島根原子力発電所2号炉 審査資料	
資料番号	EP-080 改 03
提出年月日	令和2年11月11日

島根原子力発電所2号炉

気象資料の変更に伴う 島根原子力発電所原子炉設置許可申請書 の変更について

令和2年11月
中国電力株式会社

第2.4-4図 敷地の風配図 (その3) (2009年7月~9月)

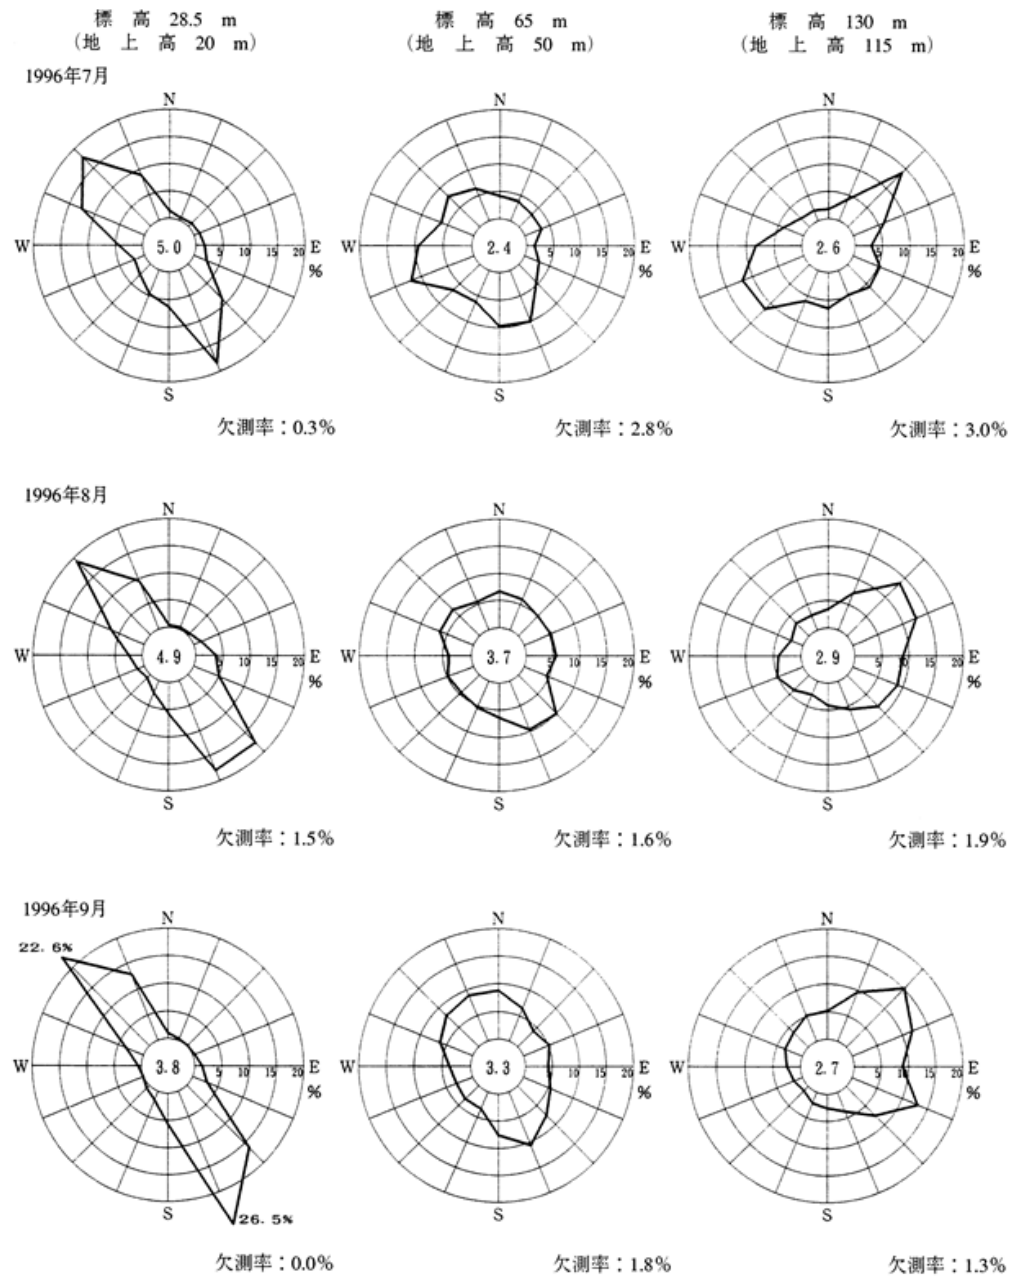
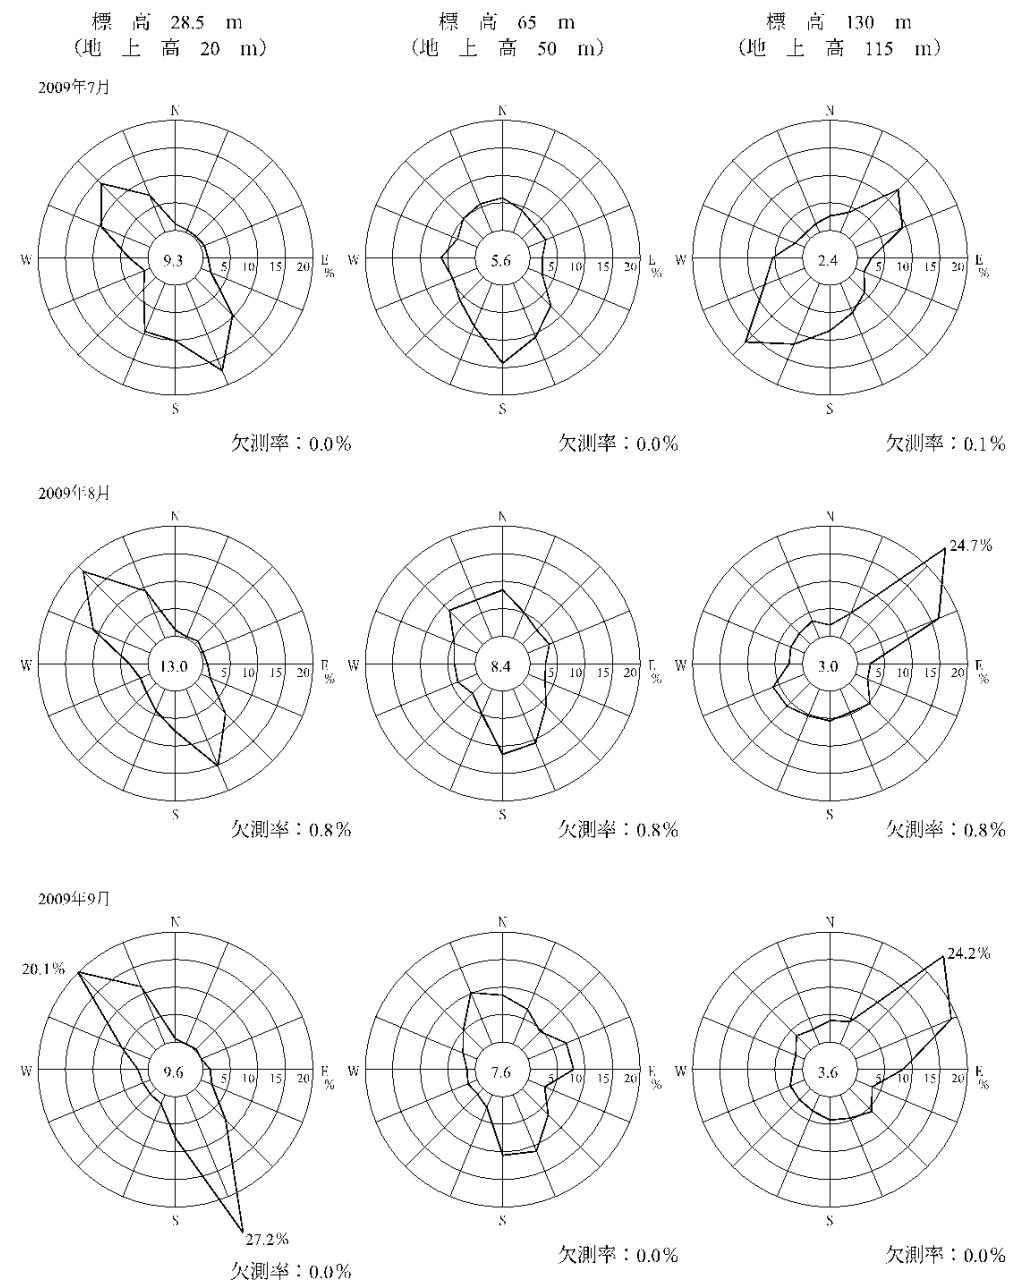
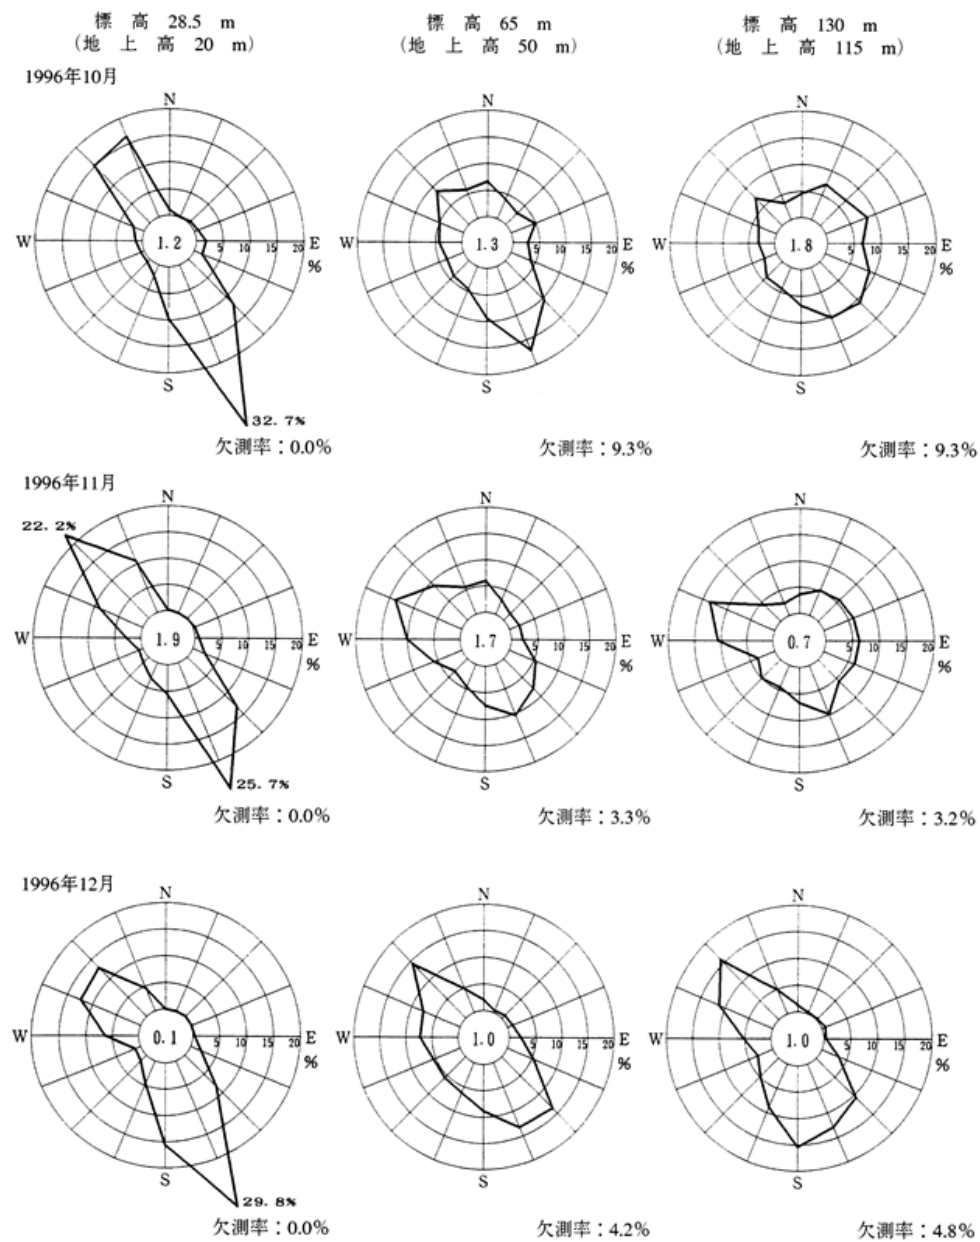
・気象期間の変更

第2.4-14図 年間及び月別大気安定度出現頻度

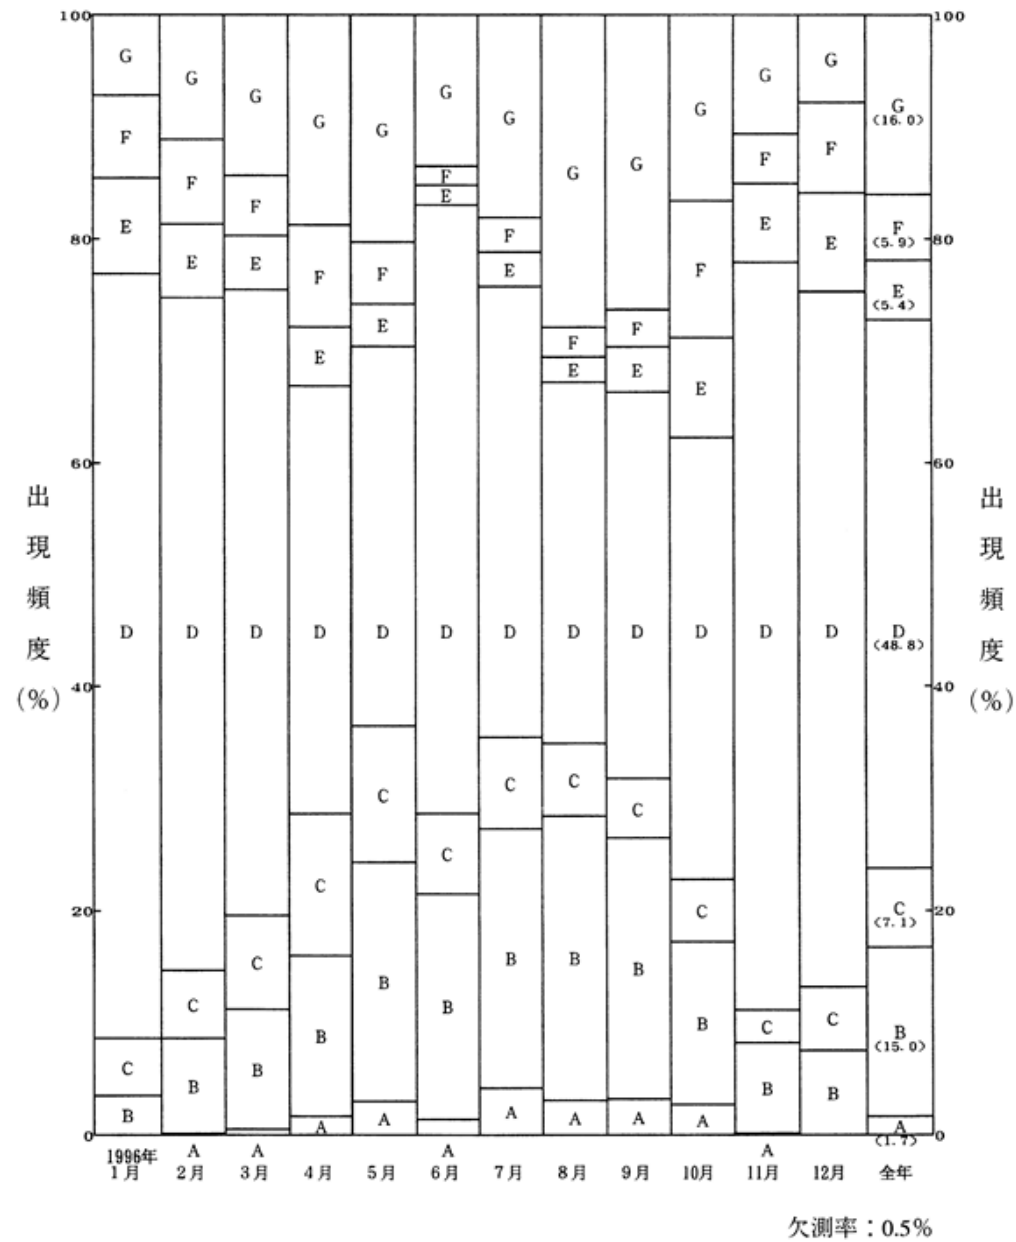
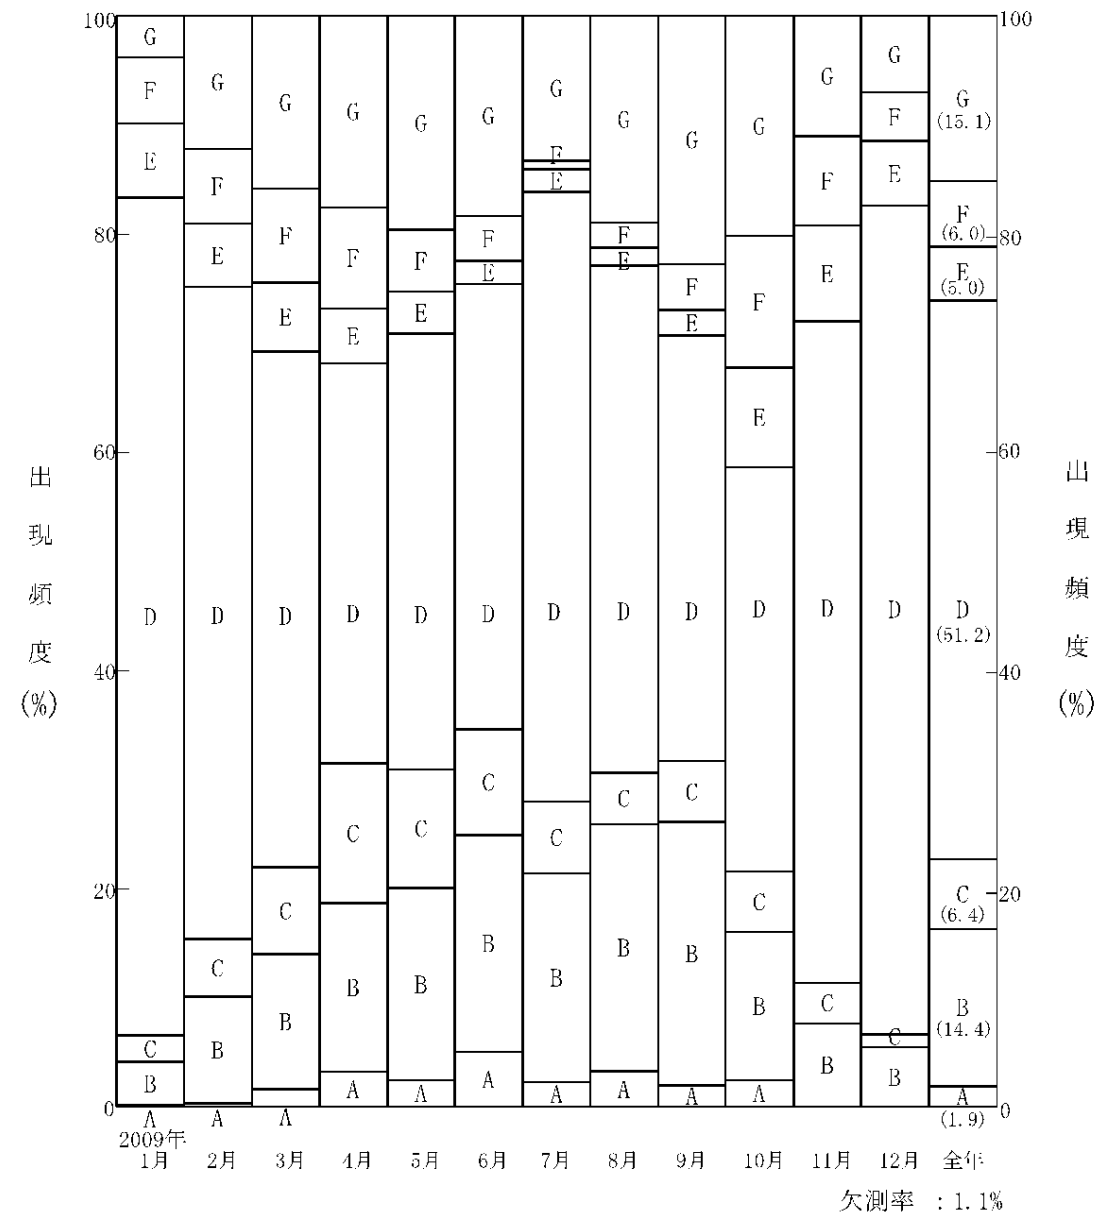
・気象期間の変更
 1996年と2009年とで大きな変動はなく、年間を通じてD型の大気安定度の出現頻度が多い。

第2.4-15図 年間大気安定度別風配図 (標高28.5m, 地上高20m)

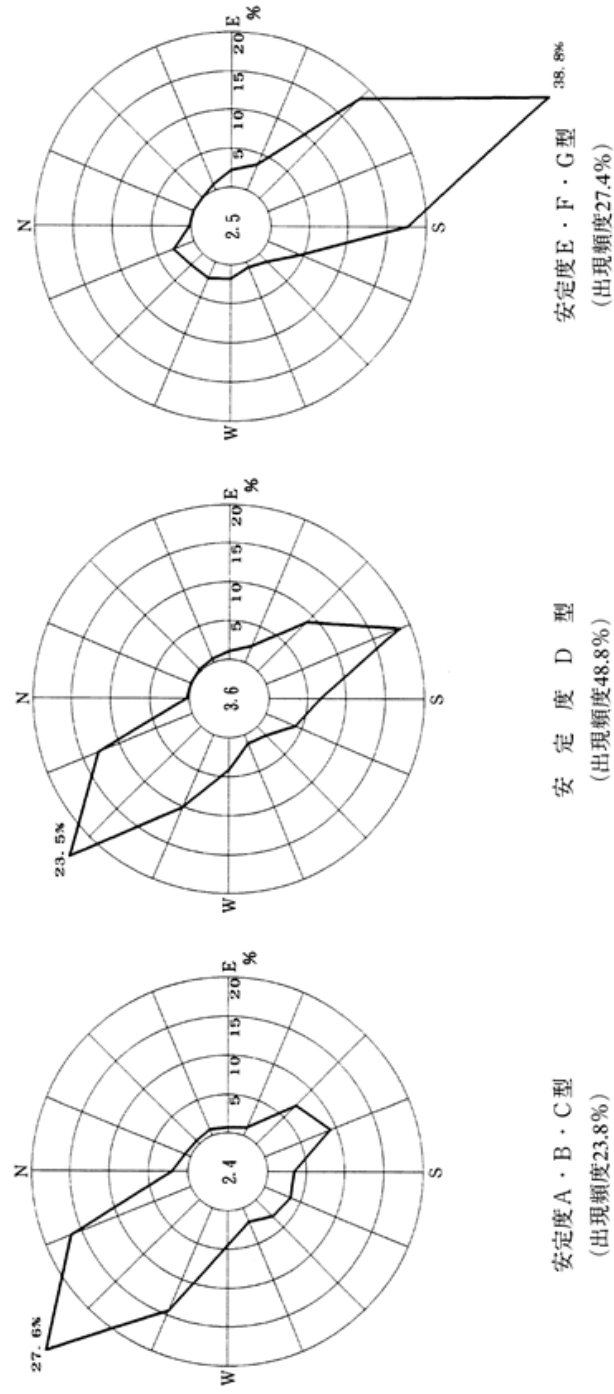
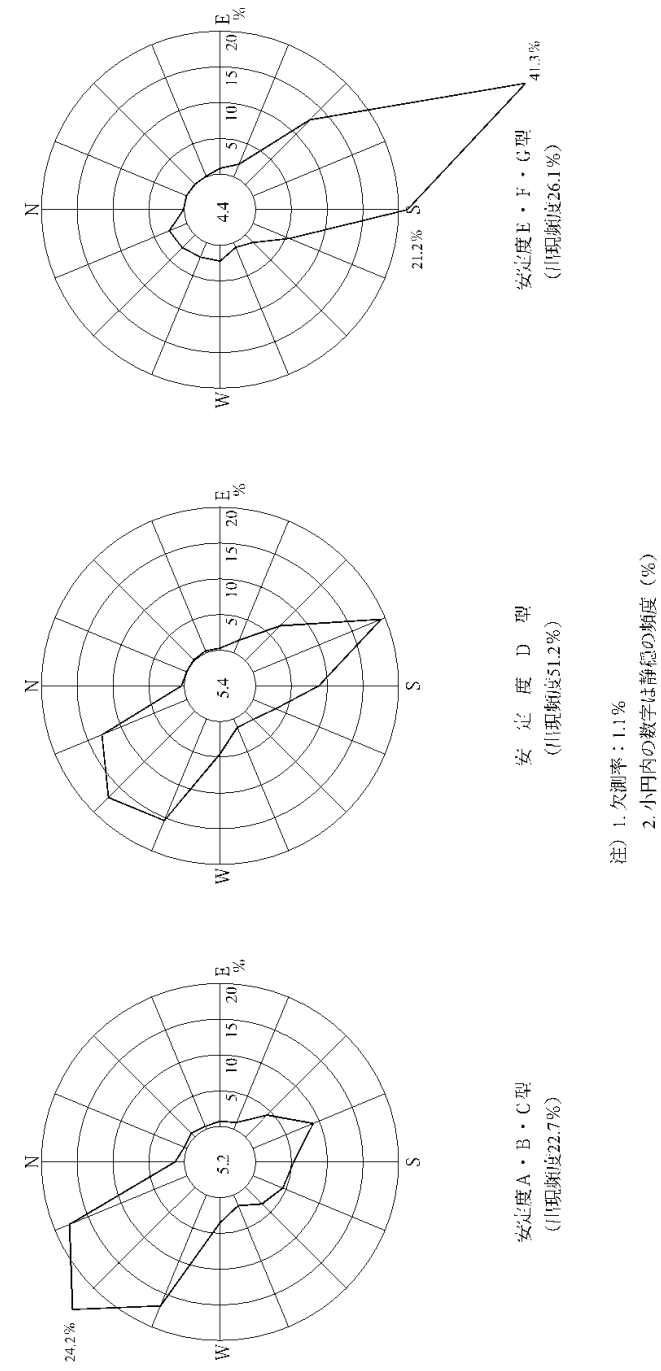
・気象期間の変更
大気安定度の出現時における風配図については、1996年と2009年とで大きな違いはなく、拡散の小さいE・F・G型の大気安定度が出現しているときには陸側から海側へ風が吹いている頻度が高く、拡散の大きいA・B・C型の大気安定度が出現しているときには、海から陸側へ向かう頻度が高くなっている。この傾向は地上風にて顕著となっているが、高所風においても同様である。

第2.4-17図 年間大気安定度別風配図 (標高130m, 地上高115m)

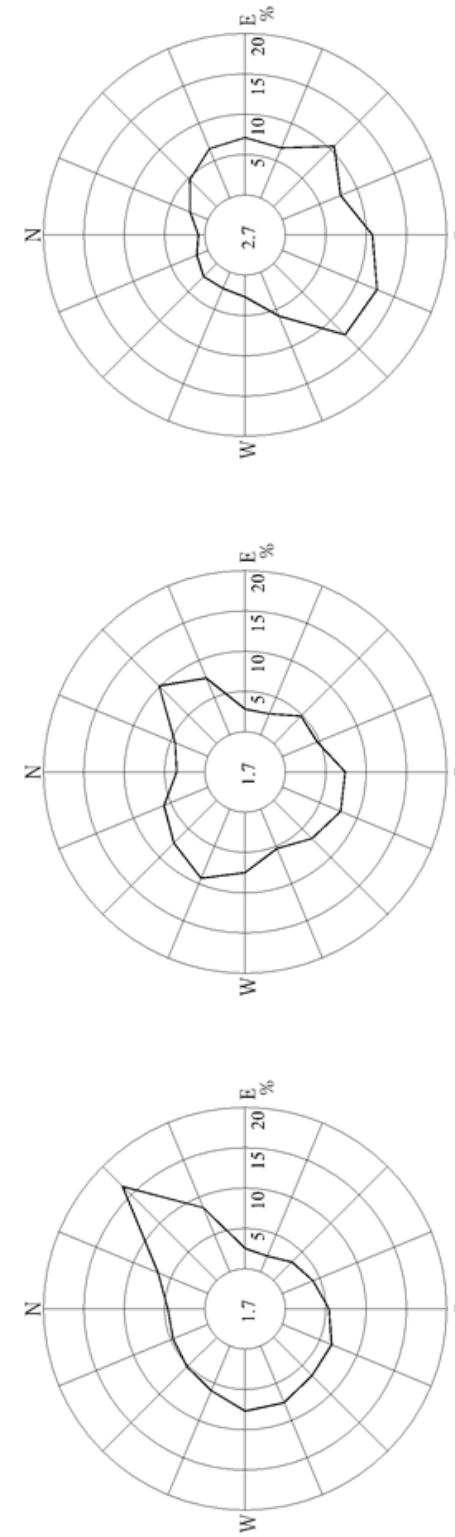
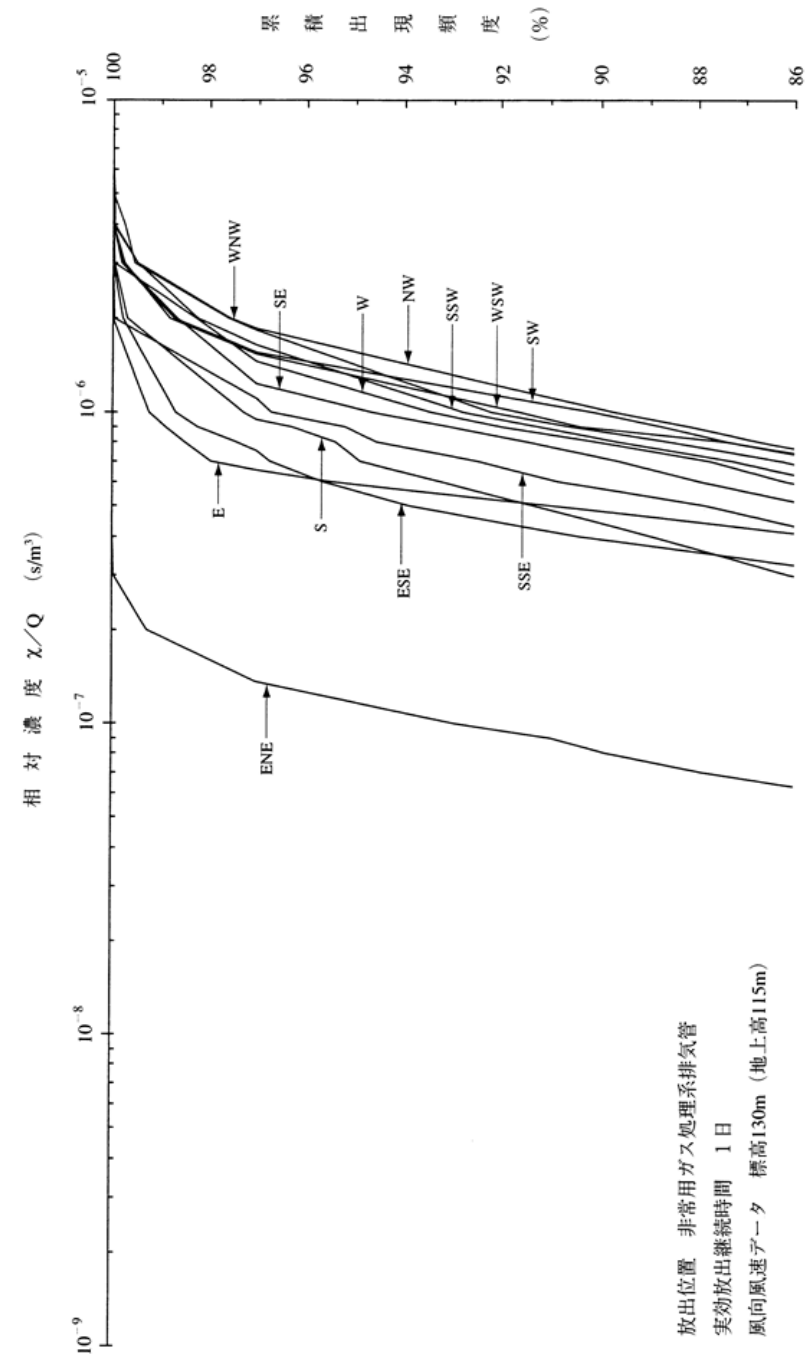
・気象期間の変更
大気安定度の出現時における風配図については、1996年と2009年とで大きな違いはなく、拡散の小さいE・F・G型の大気安定度が出現しているときには陸側から海側へ風が吹いている頻度が高く、拡散の大きいA・B・C型の大気安定度が出現しているときには、海から陸側へ向かう頻度が高くなっている。この傾向は地上風にて顕著となっているが、高所風においても同様である。
